# COMUNE DI MILANO

### "ZONA SPECIALE FARINI UNITA' VALTELLINA"

RELAZIONE PAESAGGISTICA

ADEGUAMENTO DEL MASTERPLAN A SEGUITO DEI PARERI PERVENUTI DALLA COMMISSIONE PER IL PAESAGGIO (seduta n. 6 del 16/02/2023)

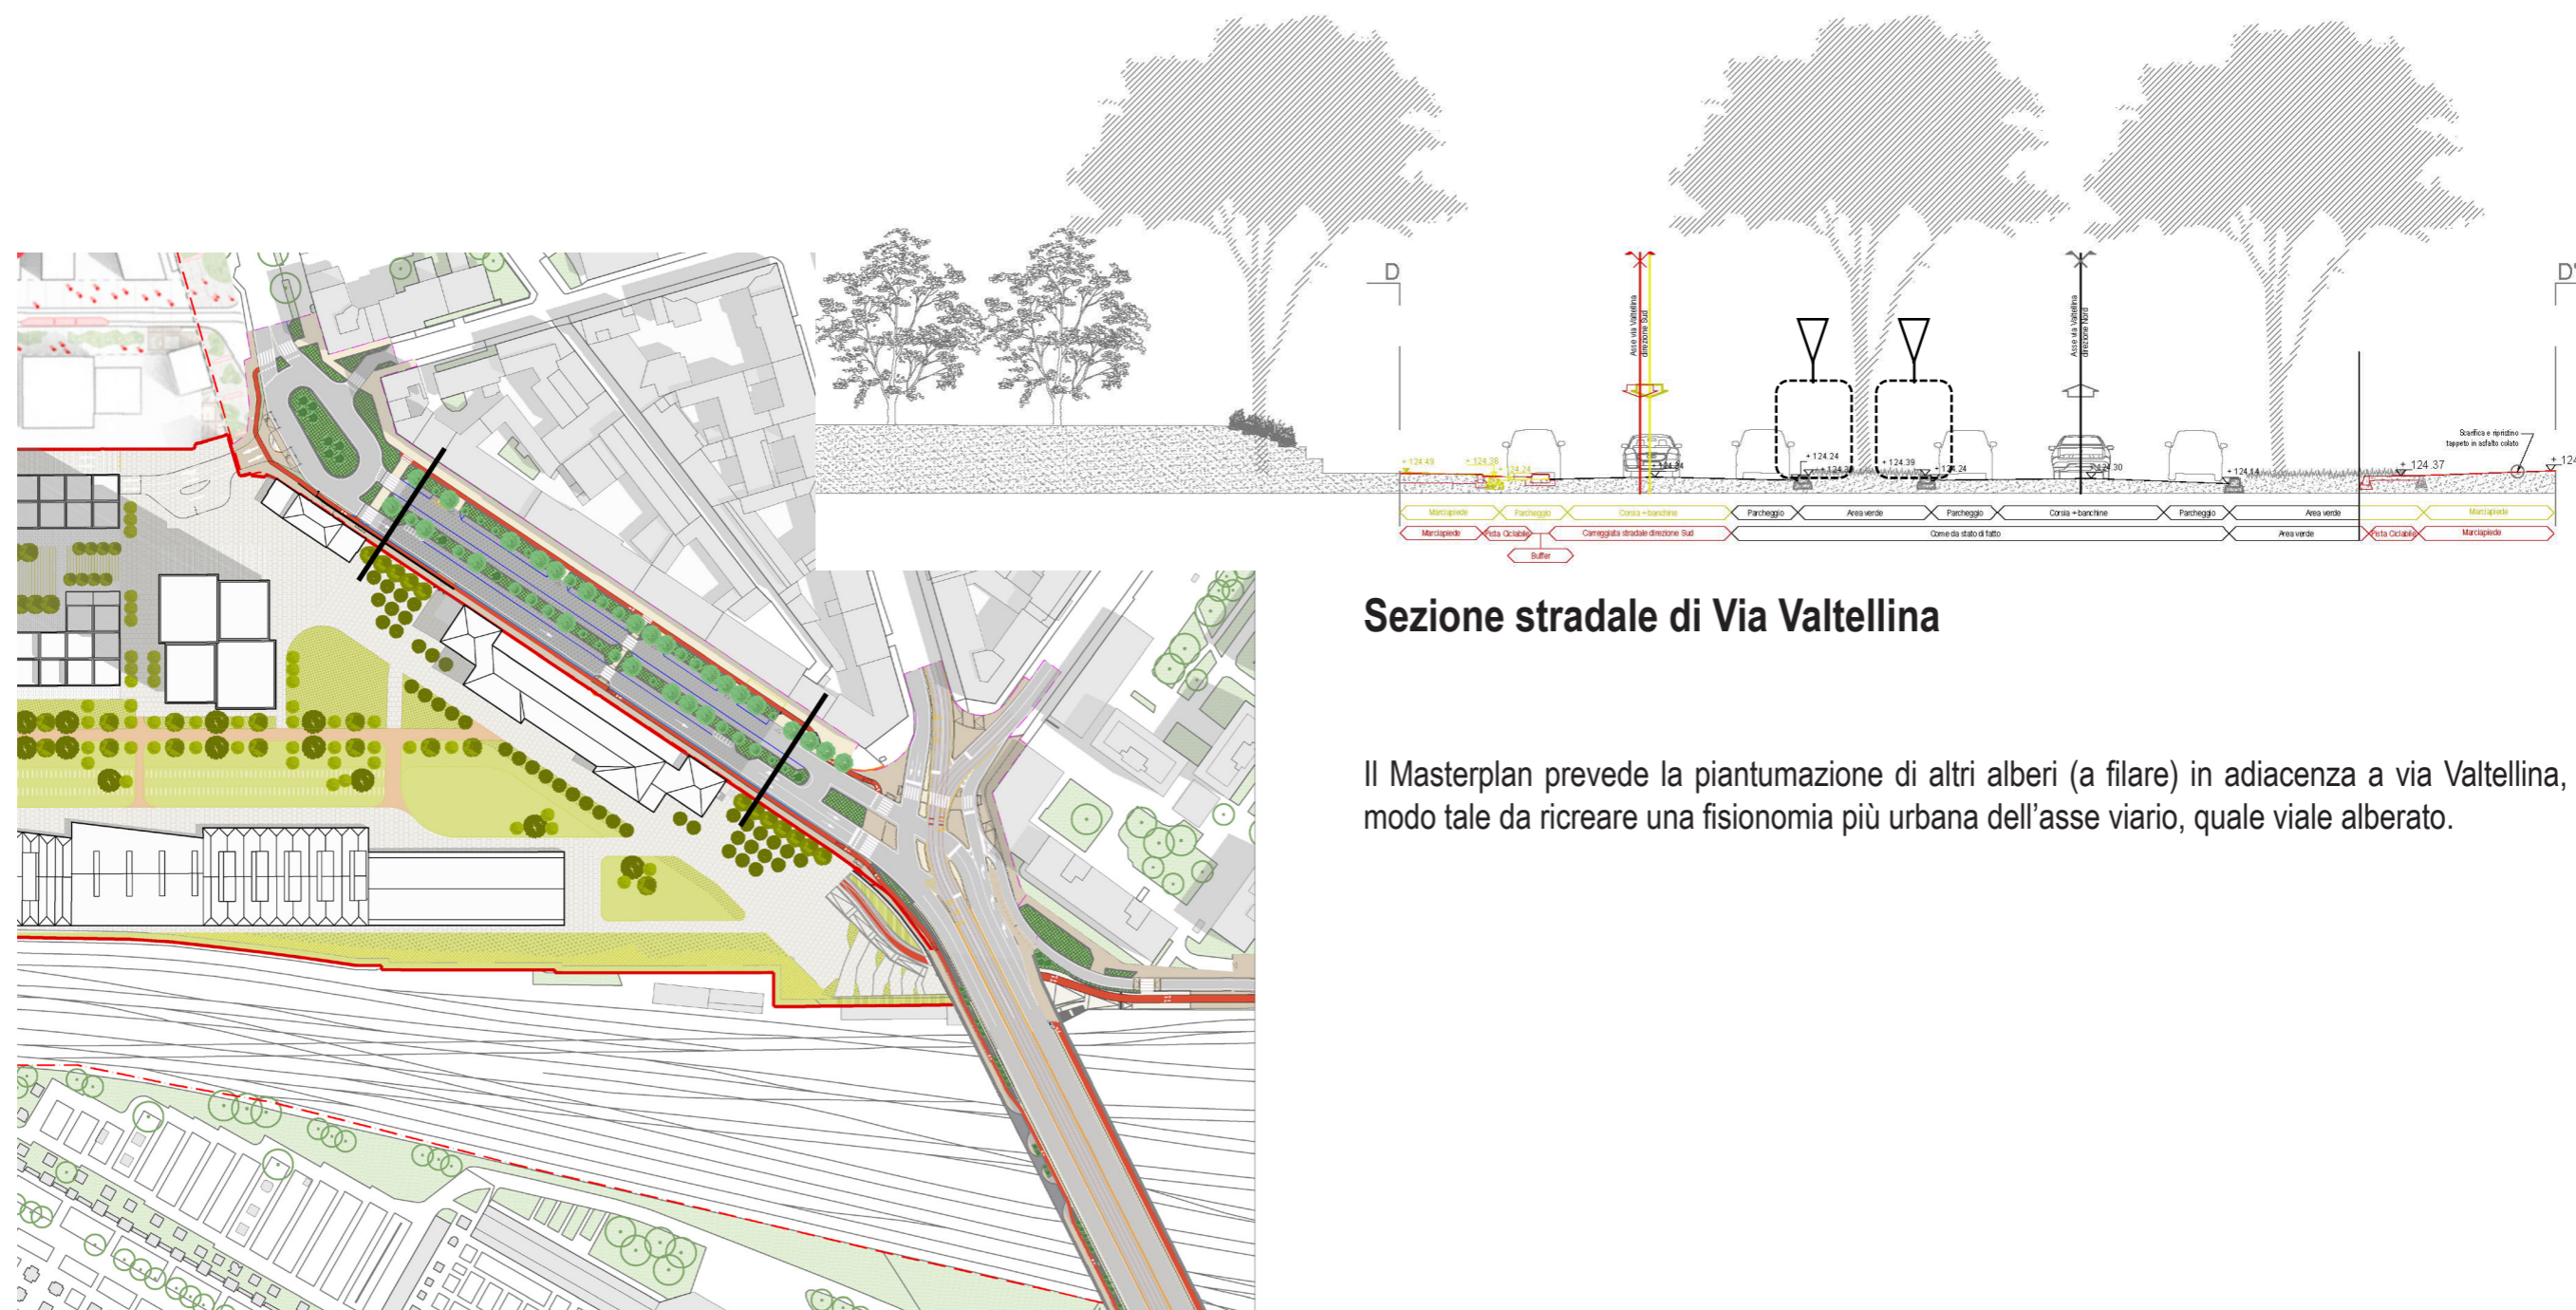
“Per quanto riguarda via Valtellina, si richiede che la stessa venga, se possibile a scapito degli oneri, modificata attribuendole una fisionomia più urbana di viale alberato, anche pensando alla sua prosecuzione nell’area del Masterplan Farini. Al contempo si richiede di ripensare in termini urbani l’attuale nodo della rotatoria esistente, per conferire a questo spazio e agli spazi adiacenti l’edificio alto proposto un carattere di vera e propria ‘piazza traversante’ capace di relazionarsi

come continuità di spazio urbano anche al tessuto storico della città a est.”

Il progetto di via Valtellina, condiviso e sviluppato in accordo con gli Enti, non interviene in maniera sostanziale sull'assetto del viale né su quello della rotatoria, sui quali è prevista da PUMS la realizzazione negli anni a venire di un asse tranviario.

Pertanto le sistemazioni proposte sono finalizzate a migliorare l'accessibilità al comparto Farini-Valtellina mantenendo un buon margine di flessibilità per gli interventi futuri, considerando

le certe, seppur ancora indeterminate, modifiche che il progetto richiederà alla rete.

In particolare, la scelta di non modificare la rotatoria è voluta, per evitare molteplici e dispendiosi rimaneggiamenti consecutivi delle stesse porzioni di viabilità, considerando appunto la radicale revisione del nodo che richiederà la tramvia, ma anche l'accessibilità prevista per lo Scalo Farini esteso.

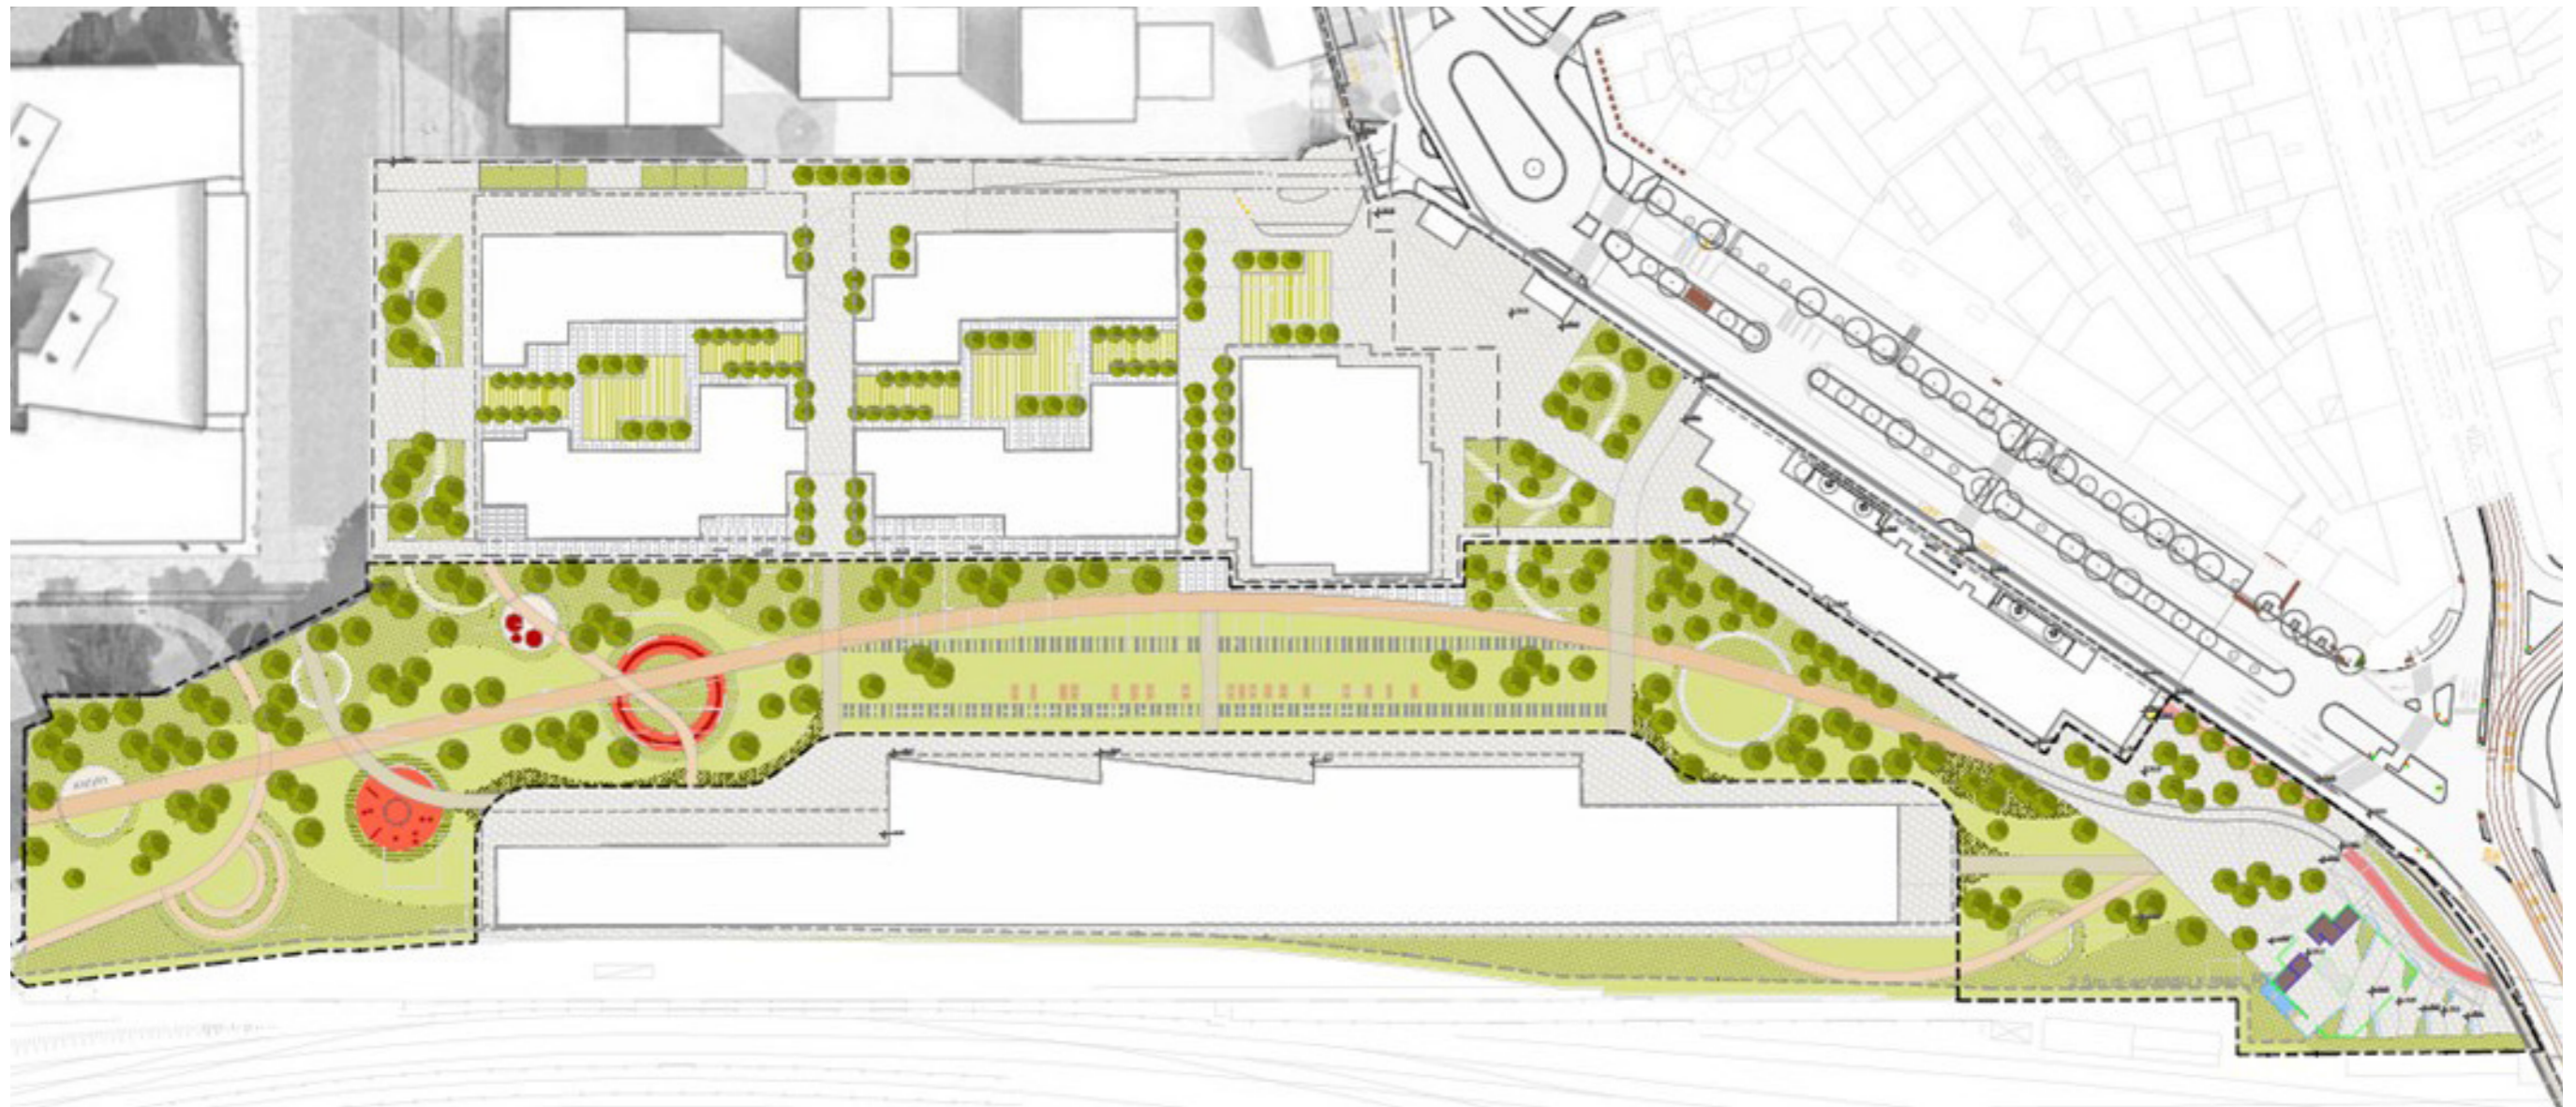
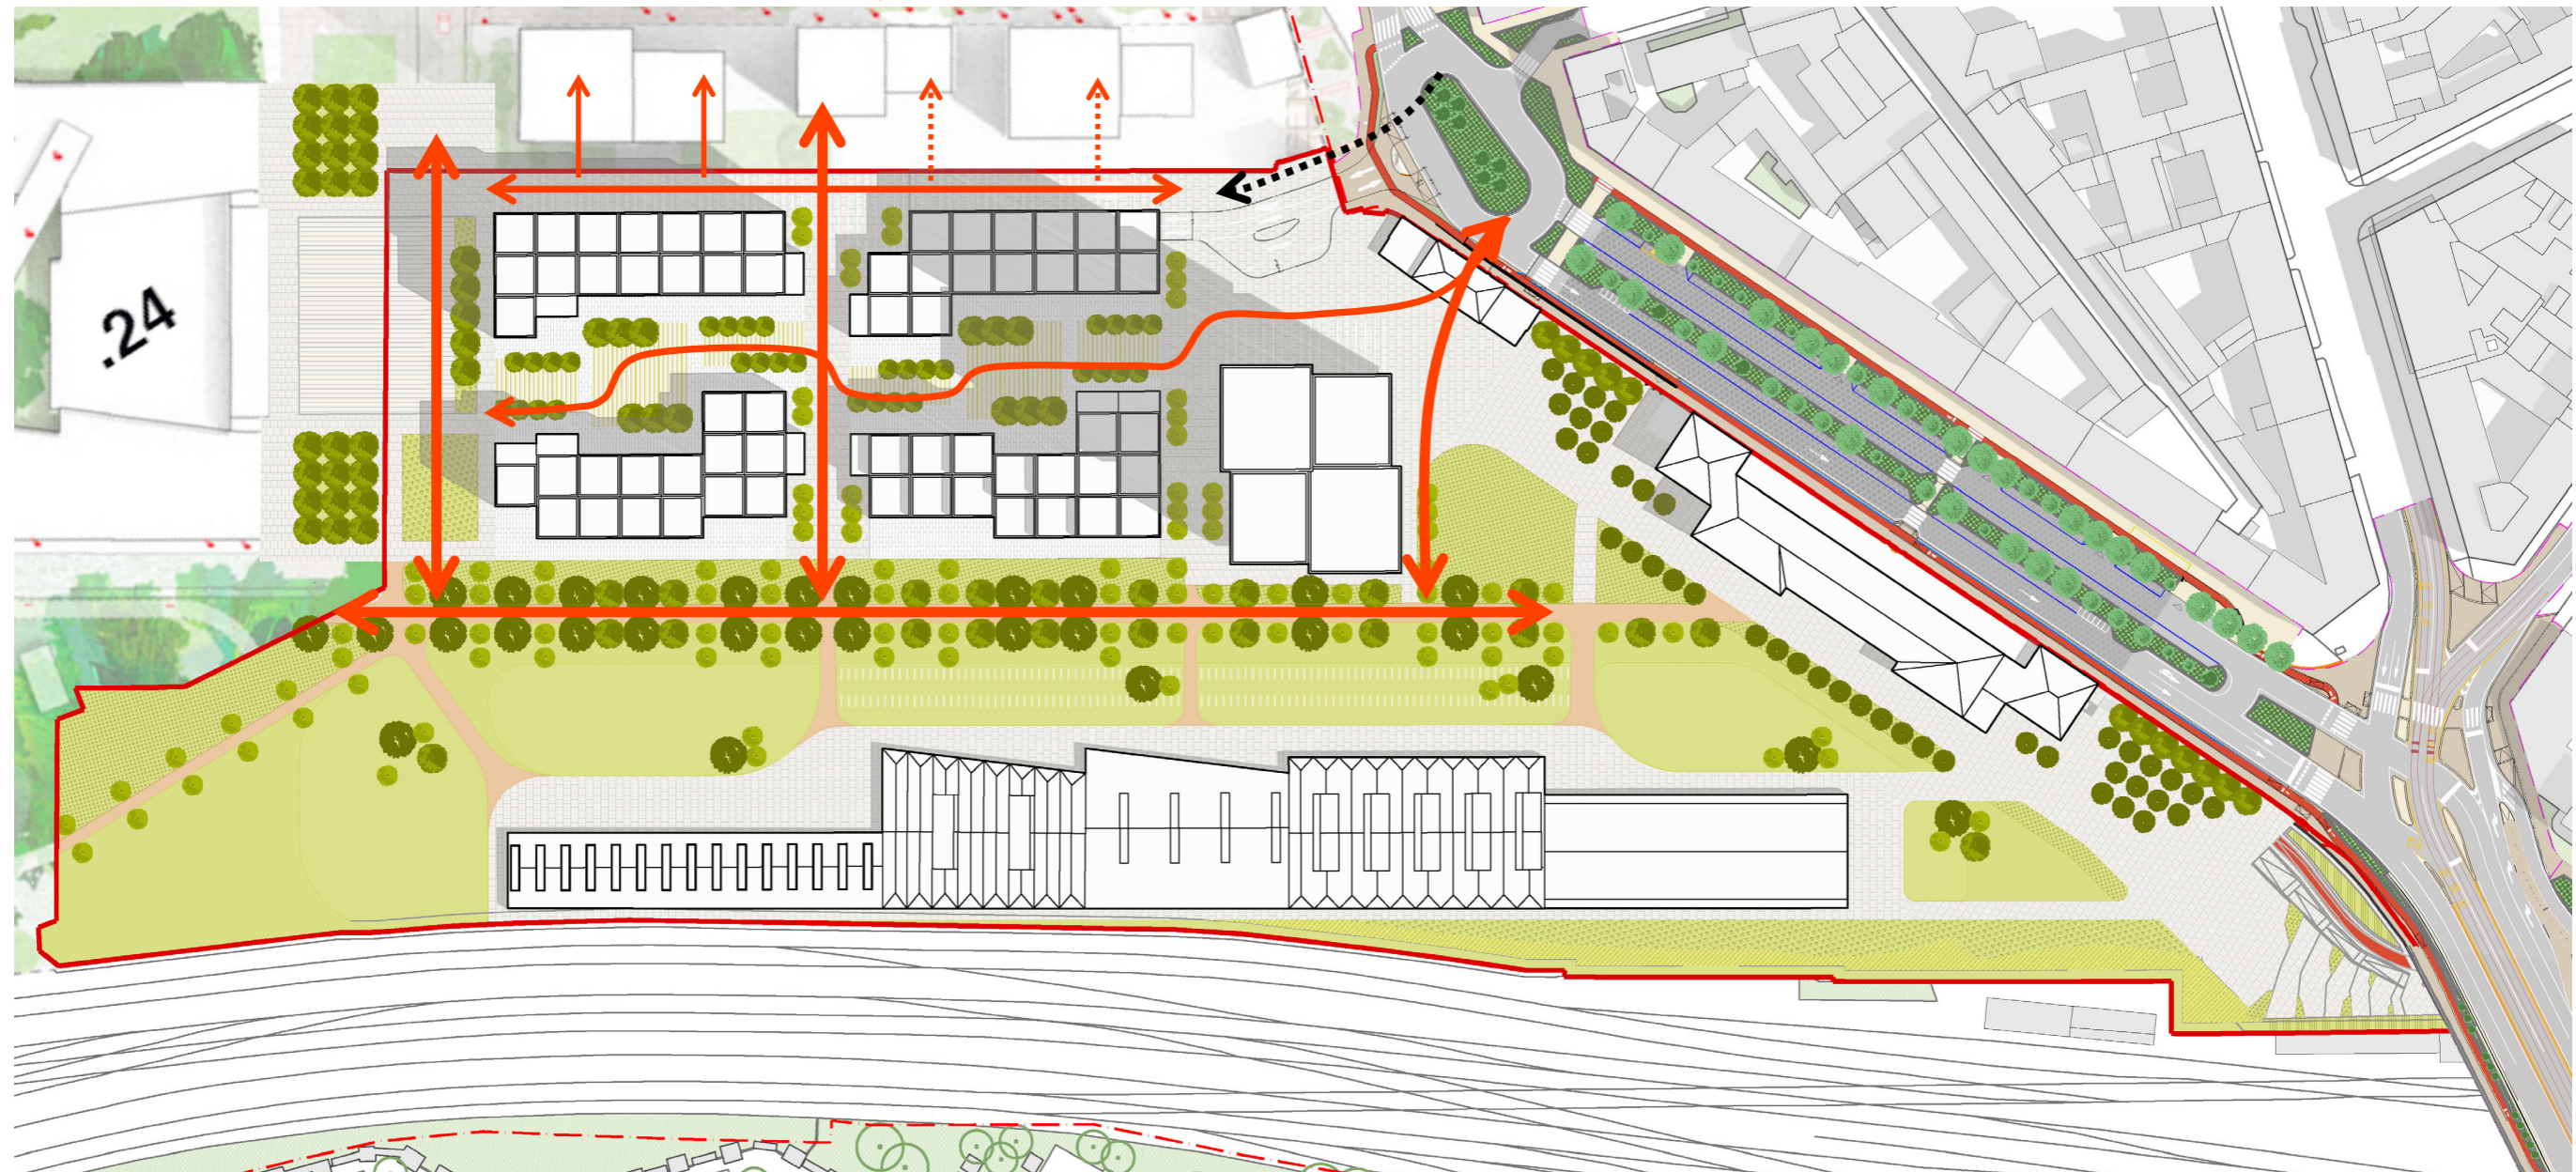
“Nel ridisegno del suolo urbano si richiede di ristudiare un diverso ingresso ai parcheggi sotterranei pensando lo stesso all’interno della fondiaria, collocando la rampa all’interno degli edifici, con passo carraio, come avviene nella città compatta, anche con accessibilità provvisoria dallo spazio pubblico.”

L'aggiornamento generale del Masterplan ha recepito tale indicazione: per garantire la continuità dei flussi pedonali longitudinali da Via Valtellina verso l'Accademia di Brera e trasversali dal Parco verso lo Scalo Farini, è previsto lo spostamento degli edifici residenziali verso il confine e quello dell'accesso veicolare (a raso) agli interrati entro il primo fabbricato, in modo tale da limitare l'interferenza dei flussi veicolari con il sistema dei percorsi pedonali. La pavimentazione dell'accesso veicolare è prevista in continuità per quota e materiali con quella degli spazi pedonali.

- La rampa longitudinale, inglobata nell'edificio, non interrompe la continuità pedonale N-S, verso il lotto del futuro scalo Farini
- percorso di servizio a raso e drop-off sono gestiti coerentemente rispetto ai flussi in/out della rampa
- Le corti degli edifici residenziali risultano più ampie
